Plan Local d'Urbanisme

MODIFICATION N° 1

1 – Notice de présentation

MODIFICATION N° 1 DU PLU DE FOS-SUR-MER

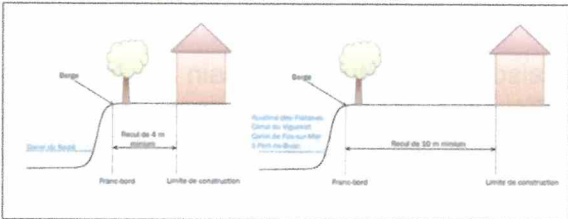
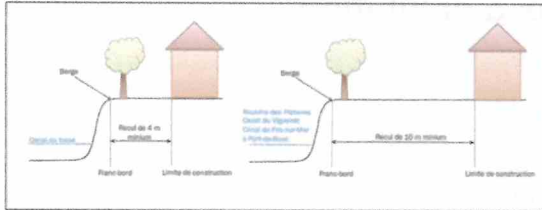
La formulation actuelle de la règle imposant un recul par rapport aux canaux et fossés manque de précision. En effet, la notion de « franc-bord » correspond à la partie laissée libre entre le bord d'un canal et la digue en remblai ou terrassement. Cette notion fait ainsi référence à une distance, et non à un point de repère à partir duquel calculer une distance.

Se pose aussi la question des modalités de calcul de ce recul dans le cas d'un canal busé, qui ne présente pas de franc-bord visible.

Aussi, pour éviter ces ambiguïtés, il est suggéré d'employer la notion de berge comme point de référence, ou bien de s'appuyer sur l'axe du canal si celui-ci est busé. La notion de berge sera définie dans le lexique au sein des dispositions générales du règlement (article 12).

Il est proposé de modifier l'article 10.7 des dispositions générales du règlement, le règlement des zones concernées, ainsi que le règlement du schéma directeur d'assainissement pluvial comme suit :

- 4 mètres de la berge d'un fossé ou d'un canal non busé, ou de la crête de la berge lorsque la berge est trop inclinée pour une circulation normale ;
- 4 mètres de part et d'autre de l'axe d'un canal busé ;
- 10 mètres de la berge de la roubine des Platanes, du Canal du Vigueirat et du Canal de Fos-sur-Mer à Port-de-Bouc ou de la crête de la berge lorsque la berge est trop inclinée pour une circulation normale.

[+ correction faute d'orthographe sur le schéma]

Illustration d'une application des prescriptions en vigueur

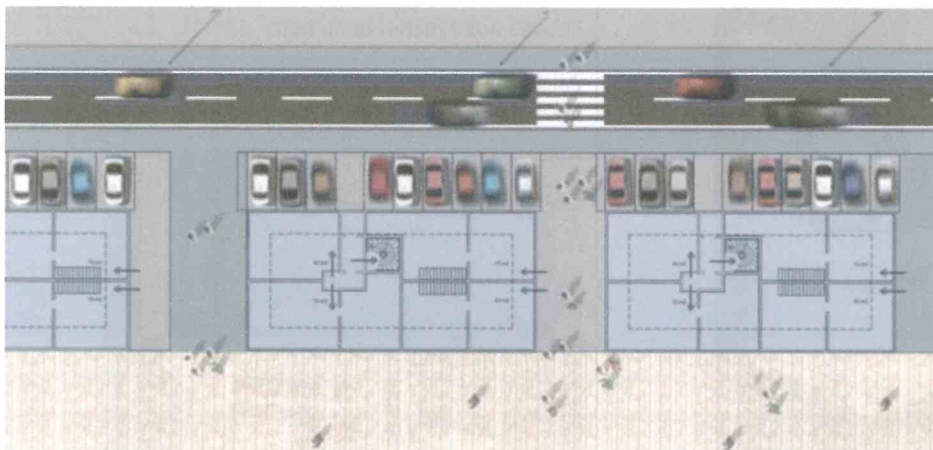
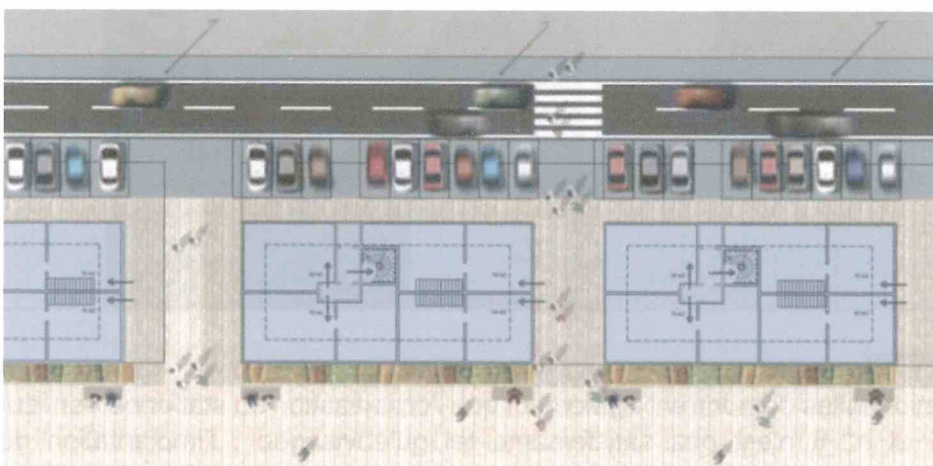
Les études pré-opérationnelles démontrent également que l'organisation du stationnement sur les îlots n° 4, n° 5 et n° 8 n'est pas satisfaisante tel qu'envisagée : l'implantation du stationnement sur l'îlot en arrière du trottoir imposerait de venir « coller » les voitures en façade, en immédiate proximité avec les logements du rez-de-chaussée. La substitution du foyer par des logements n'imposant plus une offre de stationnement visiteurs équivalente, il est proposé de conserver l'offre globale liée aux habitations et de la réorganiser en accès direct par la voirie afin de sécuriser le parcours piétons. Les 18 places, initialement prévues sur l'îlot n° 5, seront réalisées dans le cadre de l'aménagement et l'îlot accueillera la circulation piétonne sur son emprise avec une continuité sécurisée. De même, les places prévues au sein des îlots n° 4 et n° 8 seront réalisées dans le cadre de l'aménagement.

Aussi, il est proposé de modifier le paragraphe 1.8 comme suit :

Localisation des aires de stationnement et du nombre de places à réaliser au sein des îlots

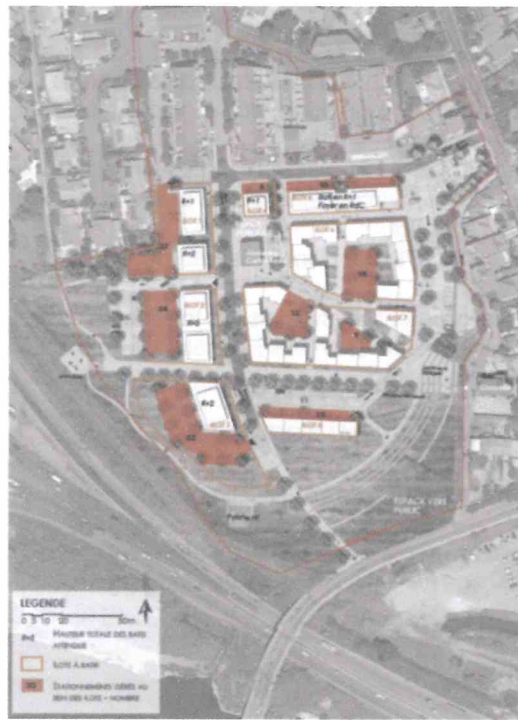
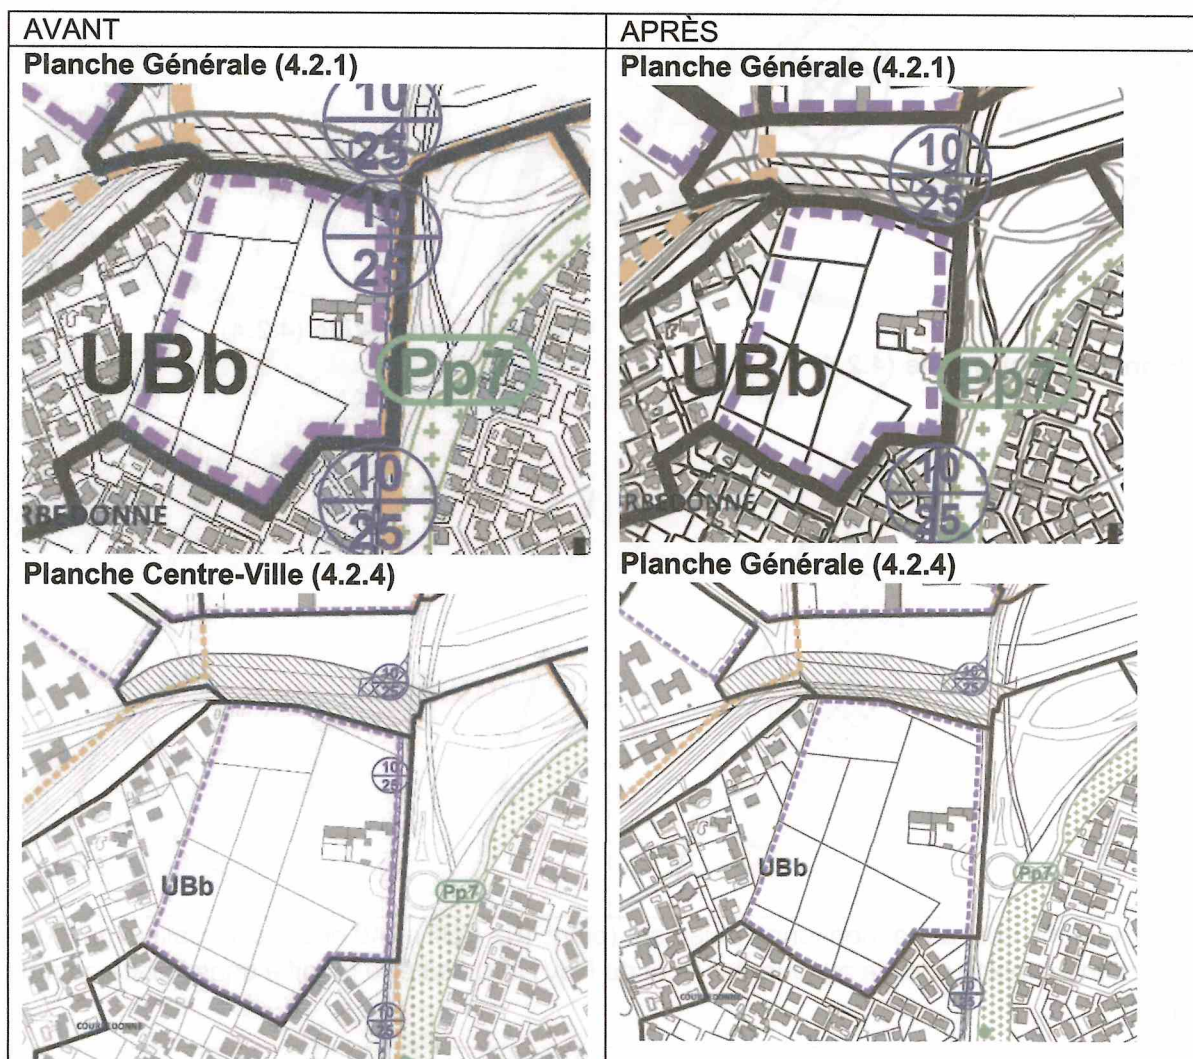
Les cartes représentant la localisation des aires de stationnement à réaliser au sein des îlots et hors îlots seront modifiées comme suit :

Planches graphiques
4.2.1, 4.2.2, 4.2.3, 4.2.4,
4.2.5 et 4.2.6

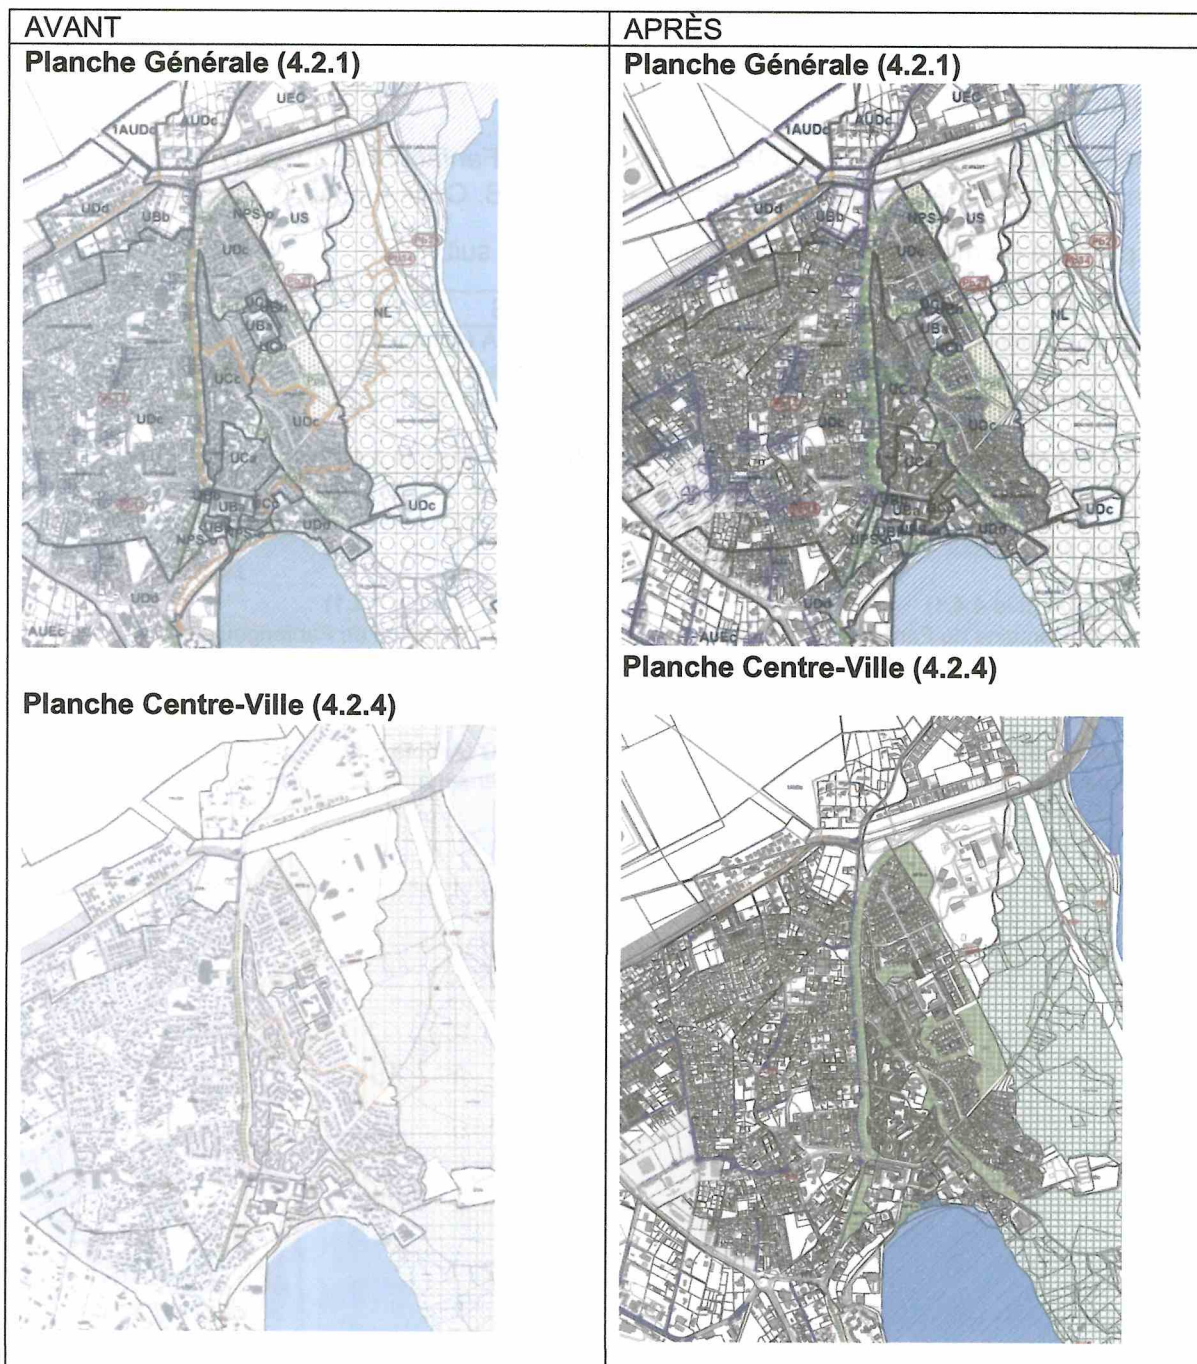
Par délibérations n° URBA 022-8372/20/CM et URBA 023-8373/20/CM du Conseil de la Métropole du 31 juillet 2020, les Zones d'Aménagement Concerté (ZAC) du Mazet I et du Mazet II ont été supprimées. Leurs périmètres respectifs doivent donc être retirés des planches graphiques du PLU.

AVANT	APRÈS
<p data-bbox="212 533 603 566">Planche Générale bis (4.2.2)</p> 	<p data-bbox="813 533 1204 566">Planche Générale bis (4.2.2)</p> 
<p data-bbox="212 1254 641 1288">Planche Centre-Ville bis (4.2.5)</p> 	<p data-bbox="813 1254 1241 1288">Planche Centre-Ville bis (4.2.5)</p>

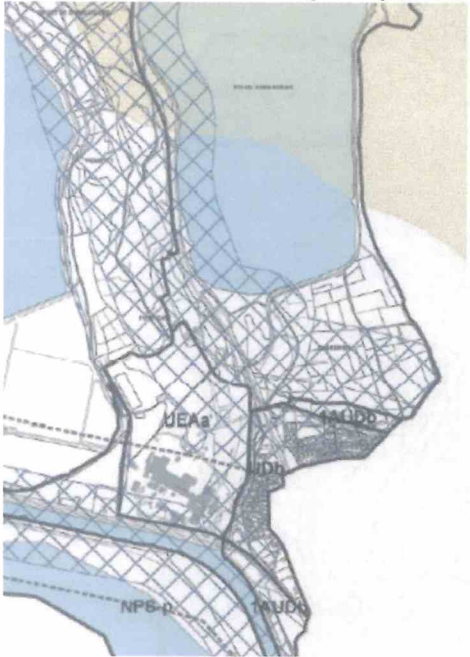
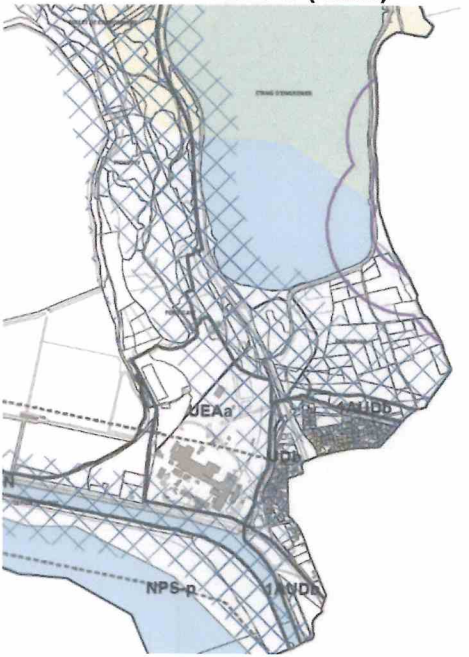
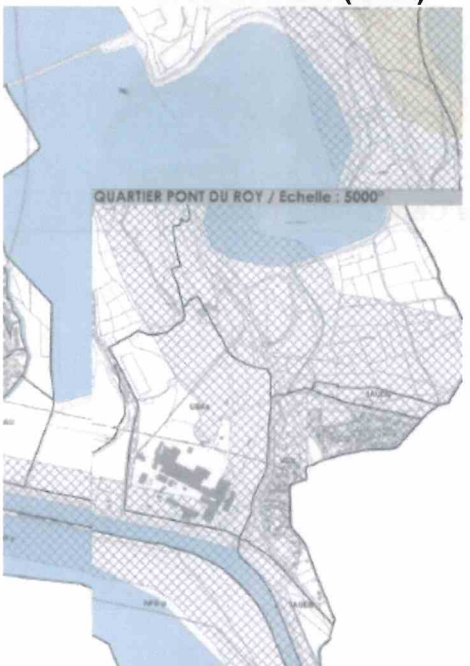
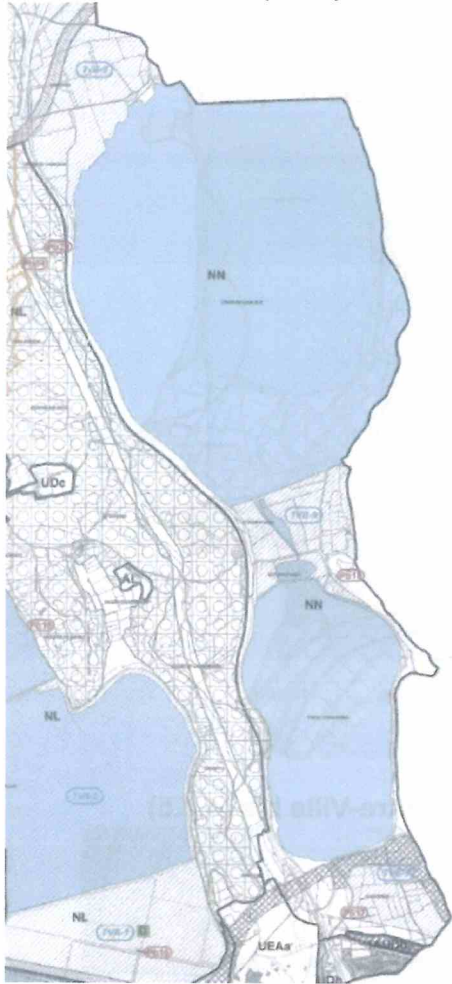
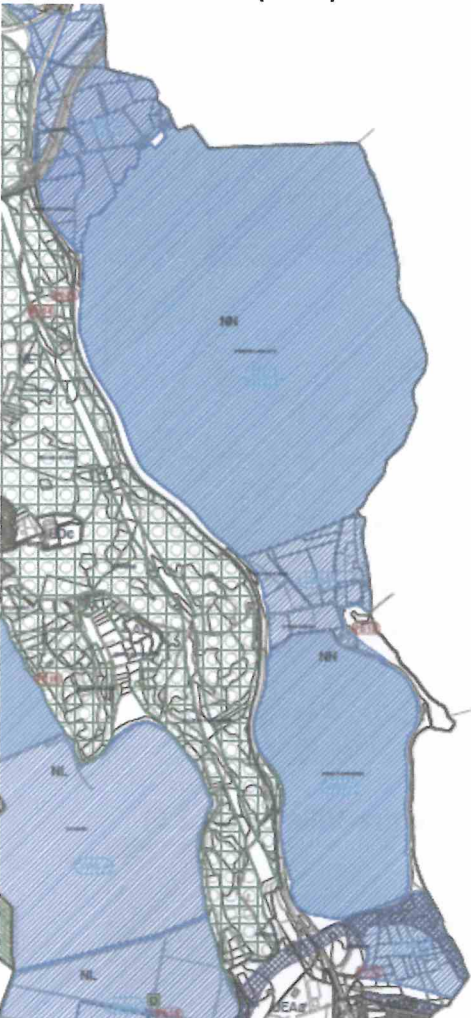
Les planches Générale bis (4.2.2) et Centre-Ville bis (4.2.5) doivent quant à elles être modifiées pour y ajouter le tracé du Plan de Prévention des Risques Technologiques (PPRT) du dépôt pétrolier du Service National des Oléoducs Interalliés (SNOI). Il est rappelé que ce PPRT avait été annexé au PLU à l'occasion de son approbation en 2019, mais les données géographiques liées à son périmètre n'avaient alors pas encore fait l'objet d'une convention entre la Métropole et les services gestionnaires. Une fois les données transmises, son périmètre a été ajouté au plan des servitudes d'utilité publique 1 (pièce 5.2.2.1) par voie de mise à jour en octobre 2020.

AVANT	APRÈS
<p data-bbox="204 421 550 454">Planche Générale (4.2.1)</p>  <p data-bbox="204 1469 587 1503">Planche Centre-Ville (4.2.4)</p>	<p data-bbox="812 421 1158 454">Planche Générale (4.2.1)</p>  <p data-bbox="812 1469 1195 1503">Planche Centre-Ville (4.2.4)</p>

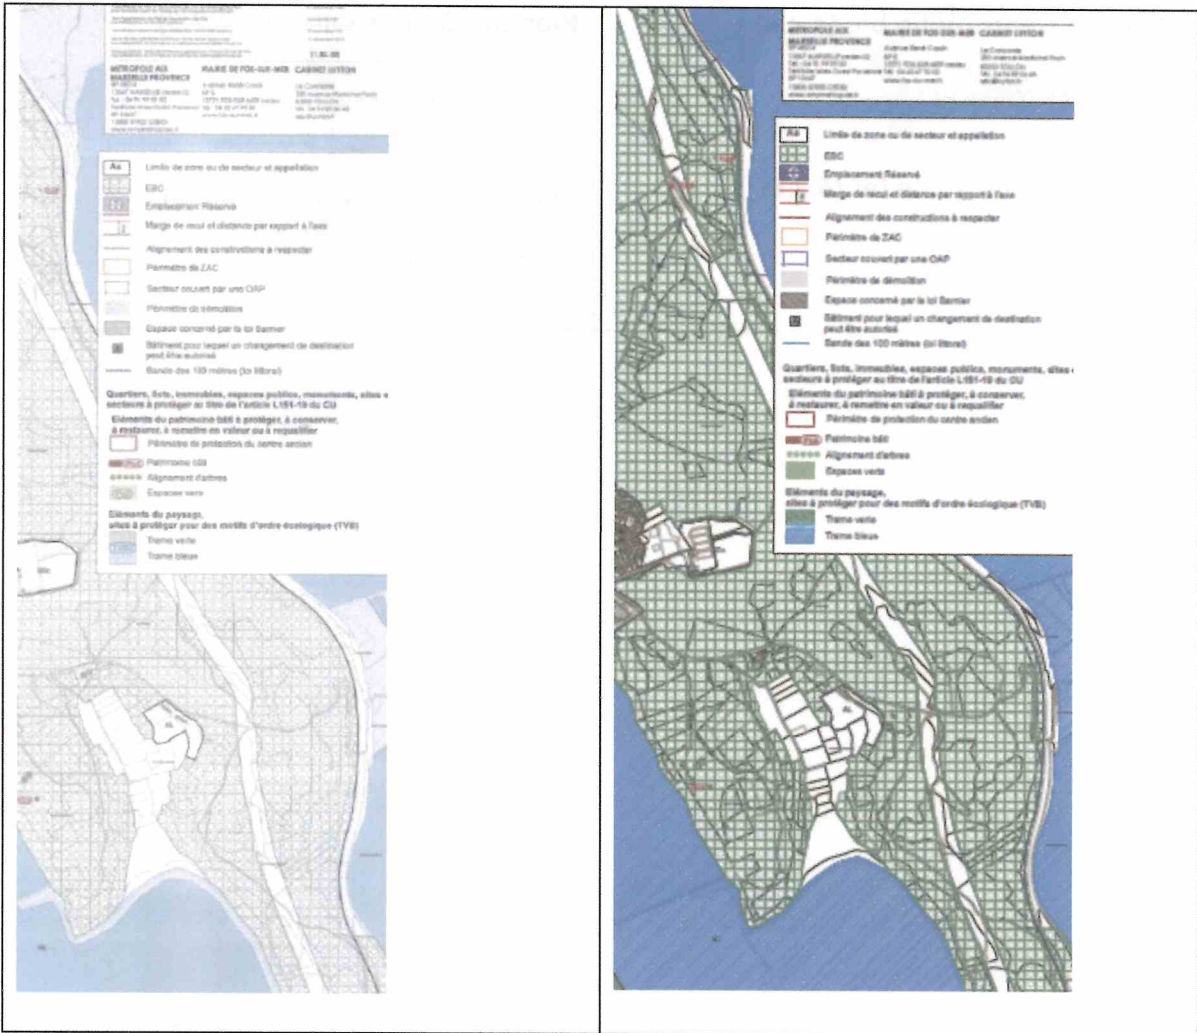
Les planches Générale (4.2.1) et Centre-Ville (4.2.4) devront être modifiées pour mettre en évidence l'emprise de la trame verte et bleue (TVB) n° 9 intitulée « Zones humides et étangs de Lavalduc et de l'Engrenier ». En effet, la TVB n'est pas représentée sur les étangs qu'elle concerne, mais seulement sur leurs abords. Afin rendre plus lisible les emprises concernées par cette TVB, il est proposé de modifier les planches graphiques de la façon suivante :

Planche Centre-Ville bis (4.2.5)

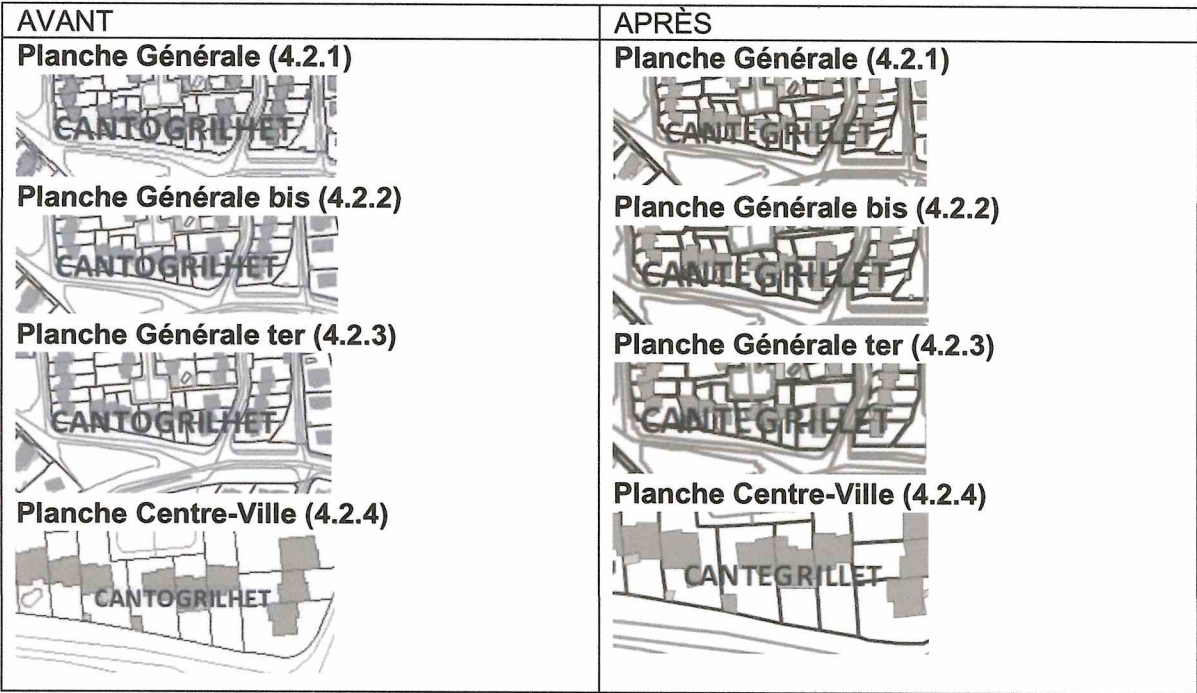
Enfin, l'orthographe du quartier de Cantegrillet devra être rectifiée sur l'ensemble des planches graphiques (en lieu et place de « Cantogrilhét »).
